CAAC
适 航 指 令

编号: CAD2010-A340-03R2

一. 标题: 排气装置-反推作动系统门-更换

本指令适用于空客A340,型号为-211, -212, -213, -311, -312和-313,所有生产序列号飞机。

图 1

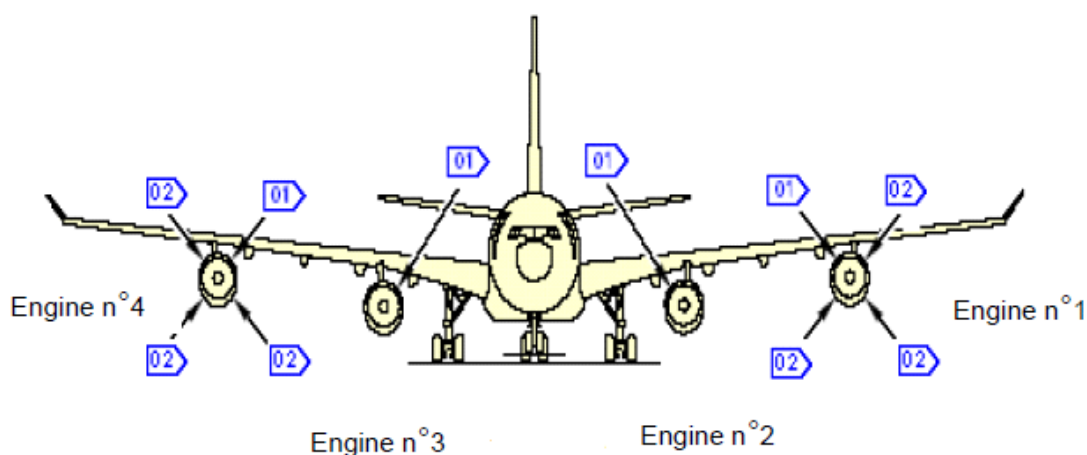
4.1 不晚于2011年2月28日，对下图1中标识为**01**的每个发动机的上部内侧反推枢轴门，执行本指令4.3中要求的措施。

4.2 不晚于2012年12月31日，对下图1中标识为**02**的1号和4号发动机的上部外侧反推枢轴门以及1号和4号发动机下部反推枢轴门（内侧和外侧），执行本指令4.3中要求的措施。

4.3 根据空客服务通告（SB）A340-78-4037的说明更换主锁，并且根据空客服务通告SB A340-78-4038的说明拆除安装的垫片并更换作动器。
